Maison d'arrêt de Seine-Saint-Denis

4	L'EVALUATION ENVIRONNEMENTALE DE LA MAISON D'ARRET DE SEINE-SAINT-DENIS
4.5	MEMOIRE EN REPONSE
4.5.2	MEMOIRE EN REPONSE DU 29 MARS 2024

PROJET D'EXTENSION DE LA MAISON D'ARRET DE SEINE-SAINT-DENIS (MASSD)

RÉPONSES DU MAITRE D'OUVRAGE À L'AVIS DE L'AUTORITÉ ENVIRONNEMENTALE

FIGURE 1 : SCENARIO 1

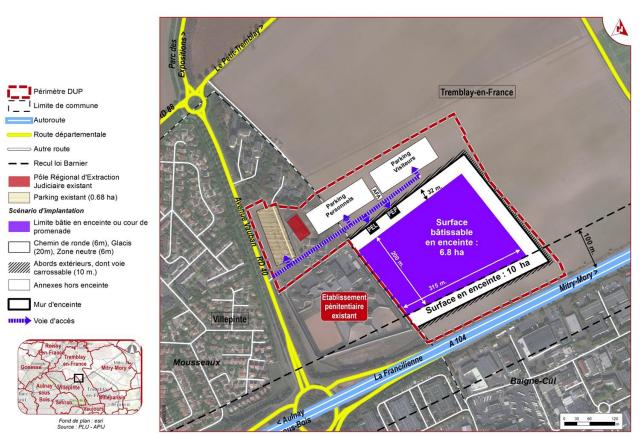
« L'autorité environnementale recommande de préciser les sites alternatifs étudiés ainsi que les critères, notamment environnementaux, qui ont prévalu au choix du site d'implantation. »

- **scénario 1** : proposition d'implantation en site contraint. Il permet de limiter l'emprise sur le parcellaire agricole ;
- **scénario 2** : proposition d'implantation en site non contraint c'est-à-dire dans une configuration standard pour un établissement de 700 places.

Le scénario 2 correspond à l'implantation de l'établissement pénitentiaire en site « non contraint », c'est-à-dire dans une configuration standard pour un établissement de 700 places selon les critères de sécurité, sûreté et fonctionnalité.

FIGURE 6: GESTION DES EAUX PLUVIALES DU PROJET

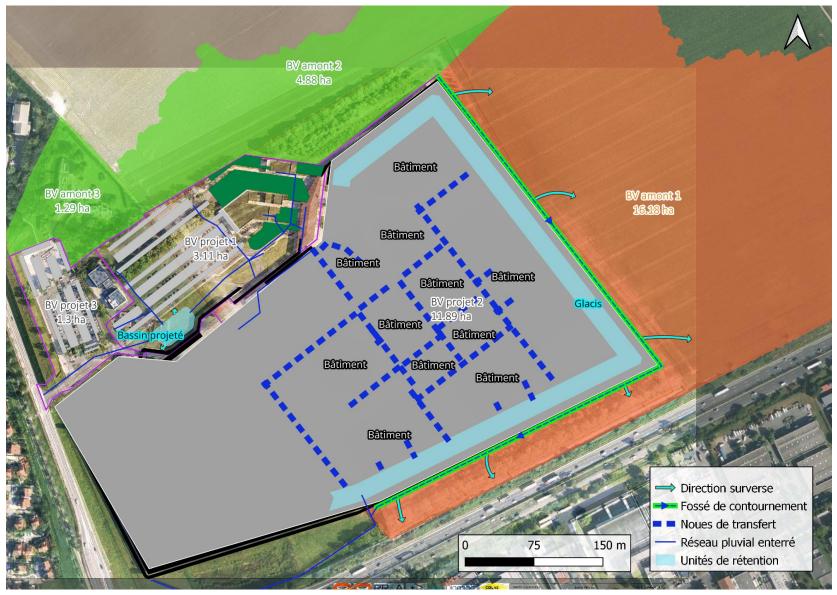
« L'autorité environnementale recommande de compléter l'étude d'impact avec les principaux enseignements contenus dans le dossier sur l'eau et ceux complémentaires apportés par le porteur de projet lors de l'instruction du dossier loi sur l'eau, concernant la présentation du dispositif de gestion des eaux pluviales (caractéristiques des ouvrages, lieux d'implantation, dispositifs de traitement des pollution, mesures ERC, de surveillance, d'entretien et de suivi, etc.) envisagé par le porteur de projet.»

Le projet MASSD concerne une surface d'environ 16,3 ha, répartie sur 3 bassins versants projet. Le projet vient également intercepter une surface de bassin versant naturel en amont d'environ 22,4 ha, découpé en 3 sous bassins versants naturels en amont selon la topographie du secteur d'étude (cf. figure suivante « Gestion des eaux pluviales du projet »).

Le cheminement des eaux de ruissellement du bassin versant naturel amont 2 ne sera pas modifié. Celles-ci s'écouleront selon la topographie existante, du Nord-Est au Sud-Ouest.

Illustration 2 : Schéma de principe 3D du futur centre pénitentiaire (Source : p.36 de volume C - Etude d'impact actualisée, février 2023).

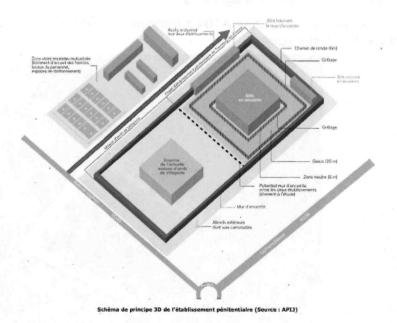
L'organisation spatiale des bâtiments, le traitement architectural du projet, et certaines grandeurs caractéristiques du projet comme l'emprise au sol des bâtiments, les surfaces végétalisées ou le nombre de places de stationnement ne sont pas mentionnées dans l'étude d'impact.

Illustration 3 : Illustration de la mise en place d'une bande paysagère entre l'A104 et l'établissement pénitentiaire (Source : p.322 de volume C - Etude d'impact actualisée, février 2023).

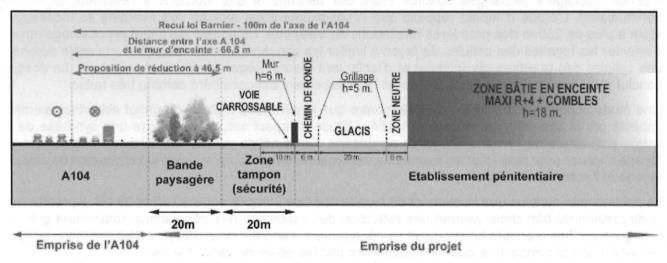
Il est à noter que l'autorité environnementale avait recommandé dans son précédent avis de caractériser la qualité de l'air à proximité de l'A 104 pour évaluer l'exposition des pensionnaires et du personnel de l'établissement pénitentiaire à la pollution atmosphérique sur la zone (en particulier concernant l'impact des NO₂ et des PM₁₀) et de proposer des mesures de réduction adéquates.

Le pétitionnaire dans son actualisation de l'étude d'impact a uniquement précisé qu'il n'a pas été jugé nécessaire de réaliser une campagne de mesures de qualité de l'air spécifique à l'A 104 au droit du projet dans la mesure où l'enjeu d'exposition de la population à la pollution est connu sur le secteur d'étude, du fait des mesures existantes au droit de la RD 40. Cette connaissance de l'exposition n'est néanmoins pas plus détaillée ou caractérisée. Ainsi l'impact de la pollution de l'air sur la santé des pensionnaires et le personnel de l'établissement pénitentiaire n'est toujours pas évaluée dans le dossier.

Comme mesure de réduction, le maître d'ouvrage propose l'éloignement des premiers bâtiments par l'aménagement d'un espace végétalisé entre l'établissement pénitentiaire et l'A104. Cette bande paysagère est détaillée dans le chapitre 5.2.6 « Incidence du projet sur le paysage » de l'étude d'impact⁹. Pourtant, le projet nécessite au contraire de déroger à la marge de recul inconstructible « loi Barnier » autour de l'A104, en réduisant cette marge de 100 à 46,5 m (voir illustration 5). Le dossier « entrée de ville », qui justifie cette dérogation, ne propose pas de mesures supplémentaires concernant les enjeux sanitaires d'expositions aux nuisances sonores et à la pollution atmosphérique générées par le trafic automobile alors que l'article L.111-8 du code de l'urbanisme qui prévoit la possibilité cette dérogation prévoit la prise en compte des nuisances.
